## 改善箇所説明図 ①

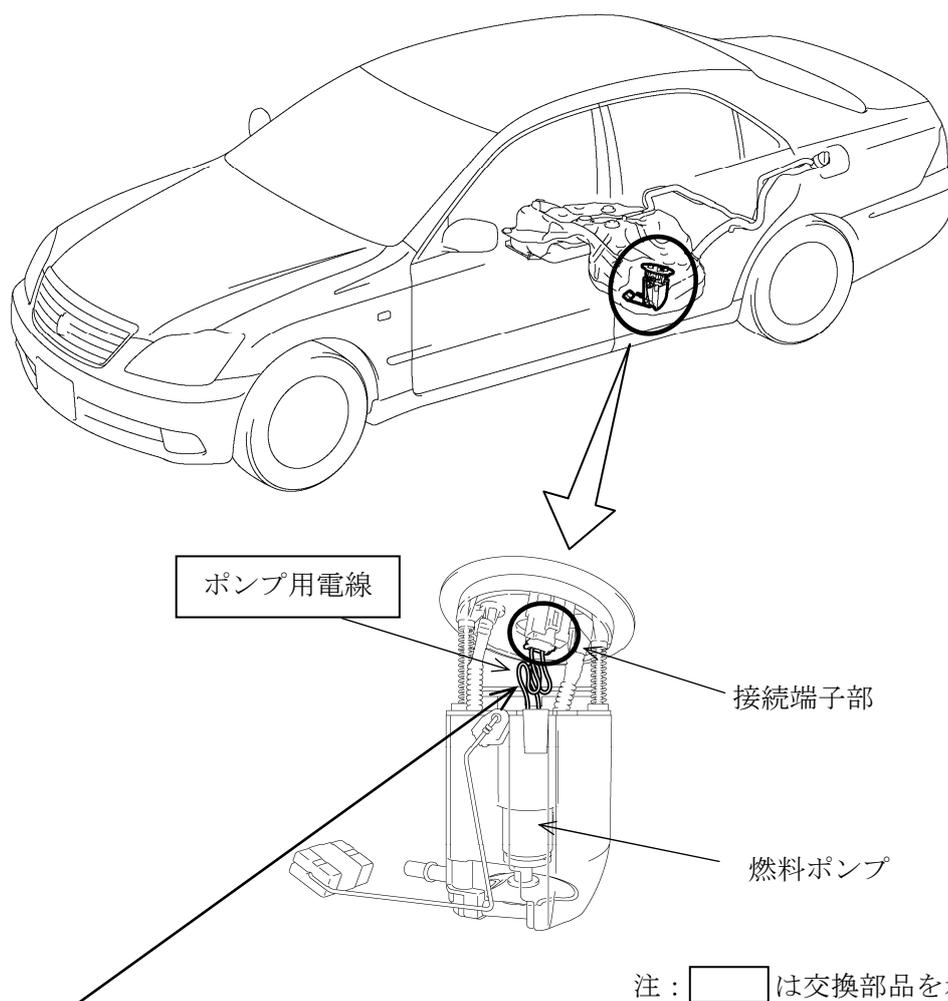
燃料タンク内の燃料ポンプ用電線が屈曲しにくい材質のため、給油口を開けた際のタンク内圧変化でポンプ取付面が大きく変位した場合に接続端子部が摺動することがある。そのため、そのまま使用を続けると、接続端子部が摩耗し、通電により発熱することで端子嵌合力が低下し導通不良となり、燃料ポンプが停止し、エンジン始動不能や走行中にエンストするおそれがある。

全車両、当該電線を対策品に交換する。

識別：改善済車両には車台番号打刻の末字の横に黄色ペイントを塗布する。
